Blaueintragung 1. Änderung Genehmigungsunterlage
Violetteintragung 2. Änderung Genehmigungsunterlage

Bezirk
Berlin – Lichtenberg

Bauteil
Zwischenendstelle Blockdammweg
Schnitt 1-1

Leistungsphase HOAI 1 2 3 4 5
Genehmigungsunterlage
Vorläufige Zeichnungsnummer: 4.1
Maßstab: 1:50
Ortlichkeit | Planart | Plan-Nr. | Blatt | Ausgabe
6,2,0,4,6,1,0,0,0,1
Meßstrecke 100mm

Schnitt 1-1

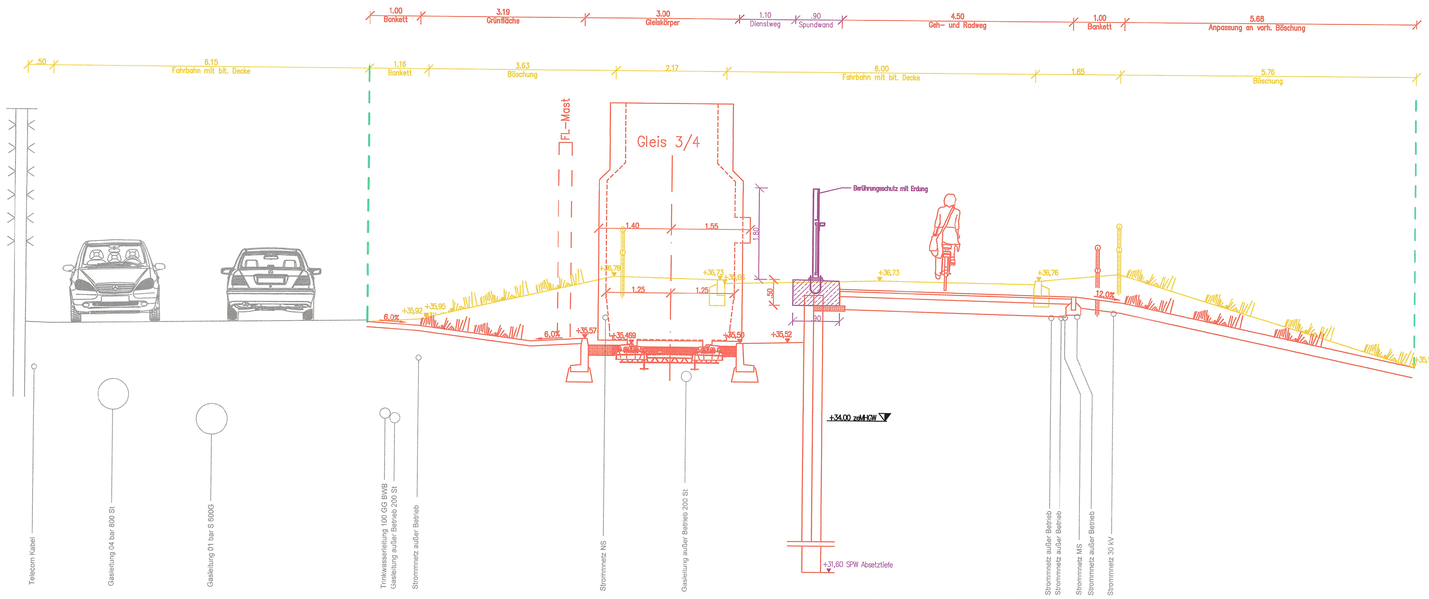
Nr	Lfd Nr	Anlage	Inhalt
1	1	Berührungs-schutz / Geländer	Wegfall des Berührungsschutzes, Ersatz durch ein Geländer auf der Stützwand
1	2	Berührungs-schutz / Geländer	Ergänzung der Stützwand mit einem Berührungsschutz, Vergrößerung der Kappenbreite auf 0,90 m und Verringerung der Dienstwegbreite auf 1,10 m
1	3	Spundwand	Korrektur der Absetztiefe aufgrund geänderter statischer Bedingungen (Berührungsschutz)

Zust.	Datum	Bearbeiter	Änderung	Geprüft	Datum
02	13.12.23	TRE	Änderung Stützwand mit Berührungsschutz		
01	13.09.22	TRE	Geländer anstatt Berührungsschutz
